**AVIS RELATIF À LA PROTECTION
CONTRE LES EVENTUELS EFFETS NOCIFS ET NUISANCES
PROVOQUÉS PAR LES RAYONNEMENTS NON IONISANTS
GÉNÉRÉS PAR DES ANTENNES ÉMETTRICES STATIONNAIRES**

Commune : PEPINSTER - Exploitant : ORANGE

Rapport n° 3497 / 2024

Figure 1 : Vue en plan des lieux de séjour et des points de contrôle

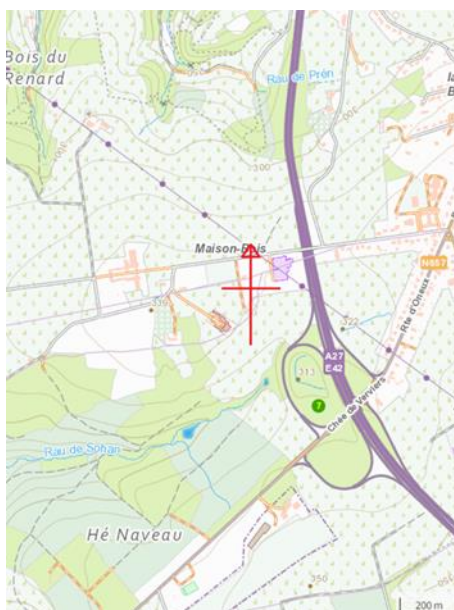
Les fréquences d'émission, la puissance rayonnée par chacune des antennes et leur gain permettent de déterminer le rayon de la zone à analyser. Tout dépassement de la limite par installation est exclu en dehors de cette zone. Le tableau 2 reprend les 35 LS² pour lesquels l'indice d'exposition est le plus élevé. Les différentes colonnes indiquent :

- le numéro du point de contrôle repris sur un des plans de la figure 1;
- le numéro du LS dans lequel se trouve le point de contrôle de la 1^{ère} colonne ;
- l'atténuation d'obstacle prise en compte pour le calcul de l'indice d'exposition dans le LS ;
- le résultat du calcul de l'indice d'exposition.

En ce qui concerne les antennes de l'installation mentionnées dans le tableau 1, la distance maximale à laquelle la limite pourrait être atteinte, à l'extérieur, est égale à 83,8 m. S'il n'y a pas de LS à une distance inférieure, les antennes respectent forcément la limite d'immission.

Dans le cas des LS situés à l'intérieur des bâtiments, une atténuation d'obstacle est prise en compte et il en résulte que la distance maximale à laquelle la limite pourrait être atteinte se réduit à 59,3 m.

Les résultats de l'évaluation décrite au paragraphe 4 indiquent que les antennes émettrices stationnaires de l'installation faisant l'objet du présent avis ne produisent pas, dans un lieu de séjour, un rayonnement électromagnétique maximum supérieur aux limites fixées à l'article 4 du décret.

En conclusion, les antennes émettrices stationnaires faisant partie de l'installation référencée dans le paragraphe 2 et dont les caractéristiques techniques sont résumées dans le tableau 1 **respectent les limites d'immission** fixées à l'article 4 du décret du 8 décembre 2022 (M.B. du 16.12.2022) modifiant le décret du 3 avril 2009 relatif à la protection contre les éventuels effets nocifs et nuisances provoqués par les rayonnements non ionisants générés par des antennes émettrices stationnaires.
